ZMĚNOVÝ LIST pro změny dle § 222 odst. 4 ZZVZ		
	Název stavby:	Vybudování polopodzemních kontejnerových stání Chomutov, sídliště Březenecská - IV. Etapa	
	Číslo Změnového listu:	2	
	Číslo SO/PS:	1 - architektonicko stavební řešení	
Název stavebního objektu / provozního souboru:	SO 03 1- architektonicko stavební řešení		
Objednatel:	STAUTÁRNÍ MĚSTO CHOMUTOV	Zhotovitel:	READYSAN s.r.o.
Předmět změny:	Předmětem projednávané změny je změna rozsahu prováděných prací stavby oproti SoD s dopadem na konečnou cenu díla, bez dopadu na termín. Oznámení o variaci č. 5 (OMZ 5)		
Iniciátor změny:	Zhotovitel		
Popis změny: (popis předmětu změny, specifikace, zda jde o změny položek, kvality, rozměrů, termínů či dodatečné/neprovedené práce a zdůvodnění pro zařazení do příslušného odstavce § 222 nebo § 100)	V rámci půdorysného umístění a výškopisu kontejnerů v lokalitě č.12 (ul.17.listopadu u č.p. 4793) byl zjištěn rozdíl oproti projektové dokumentaci ve spádu terénu . V projektové dokumentaci je terén v rovině, ve skutečnosti je ve spádu. Je nutné odtěžení částí zeminy strojně a ručně nad rámec PD a tuto následně odvézt a odborně zlikvidovat na skládce. Dále je nutné nově kontejnery uložit v různý

LOKALITA 12 - ŘEZ A-A

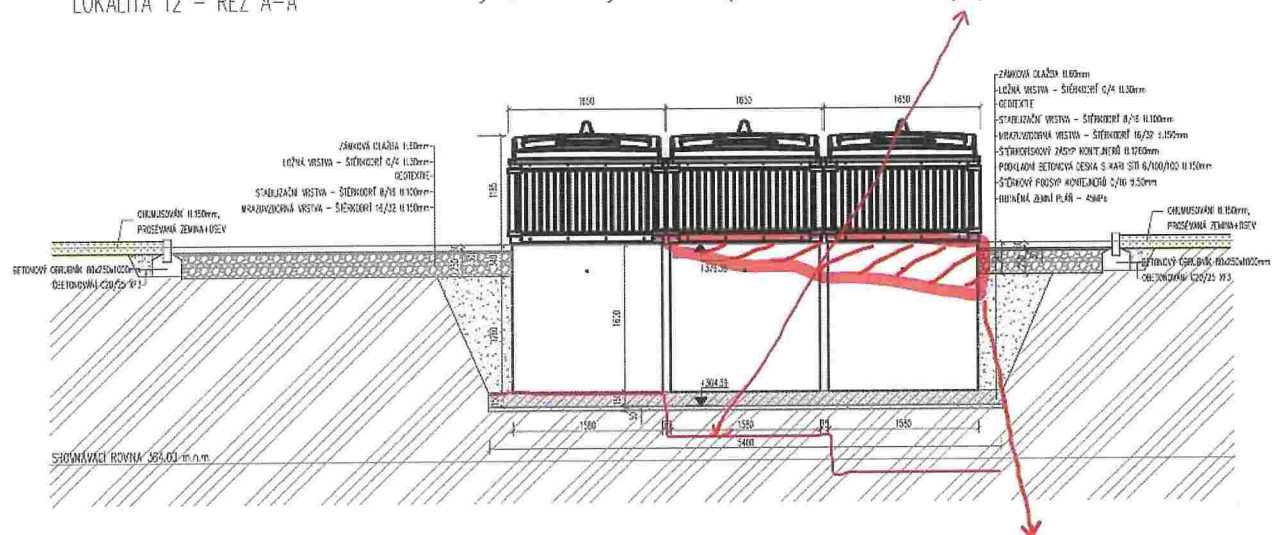
V rámci půdorysného umístění a výškopisu kontejnerů v lokalitě č.12 (ul.17.listopadu u č.p. 4793) byl zjištěn rozdíl oproti projektové dokumentaci ve spádu terénu . V projektové dokumentaci je terén v rovině, ve skutečnosti je ve spádu. Je nutné odtěžení části zeminy strojně a ručně nad rámec PD a tuto následně odvézt a odborně zlikvidovat na skládce. Dále je nutné nově kontejnery uložit v různých výškových úrovních a proto je potřeba dno výkopu výškově upravit na tři výškové úrovně, rovněž podkladní beton kontejneru musí být ve třech výškových úrovních, tedy se bude šalovat a pažit . Jednotlivé kontejnery budou uloženy s výškovými rozdíly (kaskáda) .

Vyznačení nové výškové úrovně podkladního betonu, zeminy - pro kaskádovité uložení kontejnerů

Spád terénu - odtěžení a likvidace, výpočet kubatury $1,6\text{m} * 3\text{m} * 0,454\text{m} = 2,179\text{m}^3$, $1,6\text{m} * 2,91\text{m} * 0,9\text{m} = 4,190\text{m}^3$, součet $2,179\text{m}^3 + 4,19\text{m}^3 = 6,37\text{m}^3$
